Gemeinde Filsum über die Samtgemeinde Jümme

62. Änderung des Flächennutzungsplanes

Abwägung der Stellungnahmen zur frühzeitigen Beteiligung der Behörden und sonstigen Träger öffentlicher Belange gemäß § 4 (1) BauGB und zur frühzeitigen Beteiligung der Öffentlichkeit gemäß § 3 (1) BauGB

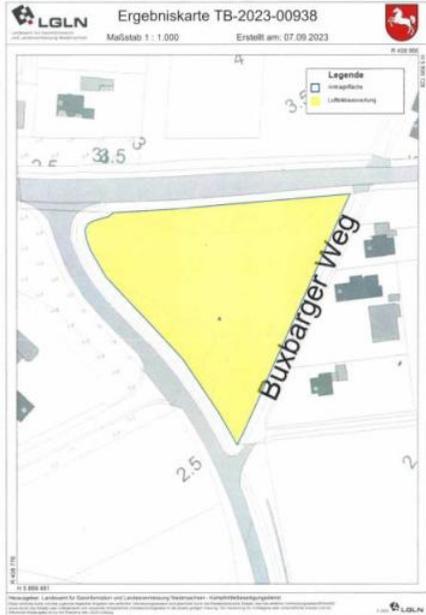
5	<p>Nds. Landesbehörde für Straßenbau und Verkehr Eschener Allee 31 26603 Aurich</p> <p>20.09.2023</p>	<p>Mit der 62. Flächennutzungsplanänderung soll an der Südseite der L821 ein Standort für einen Lebensmitteleinzelhandel ausgewiesen werden. Bereits im Vorfeld der Planung haben wir auf die ungünstige Entwicklung/Lage hingewiesen. Da es sich in Filsum um die einzige Einkaufsmöglichkeit handelt und der Ort an der Nordseite der Landesstraße liegt, werden Querungen der Landesstraße verursacht. Meine Dienststelle hat bereits in der Vorabstimmung darauf hingewiesen, dass dem Standort von hier nur zugestimmt wird, wenn auch die verkehrlichen Belange und hier insbesondere die der querenden Fußgänger und Radfahrer berücksichtigt werden. Die in der von der Gemeinde Filsum bzw. vom Investor beauftragte Verkehrsuntersuchung ist in Bezug auf die Belange der Fußgänger und Radfahrer (S. 14, Pkt. 6) nicht nachvollziehbar. Hier wird ein erheblicher Querungsbedarf verursacht und im Hinblick auf die allgemeine Zunahme des Anteils der Radfahrer sind Maßnahmen zur sicheren Querung der L821 und K74 unabdingbar. Ich gehe davon aus, dass diese im weiteren Verfahren von der Gemeinde geplant und auch durchgeführt werden.</p> <p>Die im Bebauungsplan Nr. 22 reduzierte Bauverbotszone (15m vom Fahrbahnrand der L821) wurde mit meiner Dienststelle abgestimmt. Anpflanzungen können hier auch außerhalb des Landesstraßengrundstücks aber nur durchgeführt werden, wenn die erforderlichen Sichtfelder freigehalten werden und die Grabenunterhaltung nicht beeinträchtigt wird.</p>	<p>In Abstimmung mit Vertretern der Straßenbulasträger und der Vorlage mehrerer Alternativen wird eine Querungsstelle in der L 821 eingerichtet und durch eine Fußgängerlichtsignalanlage gesichert. Zudem wird der Fuß- und Radweg in Richtung Westen verlängert und direkt auf das Marktgelände geführt.</p> <p>Der Hinweis wird zur Kenntnis genommen und in der Ausbauplanung beachtet.</p>
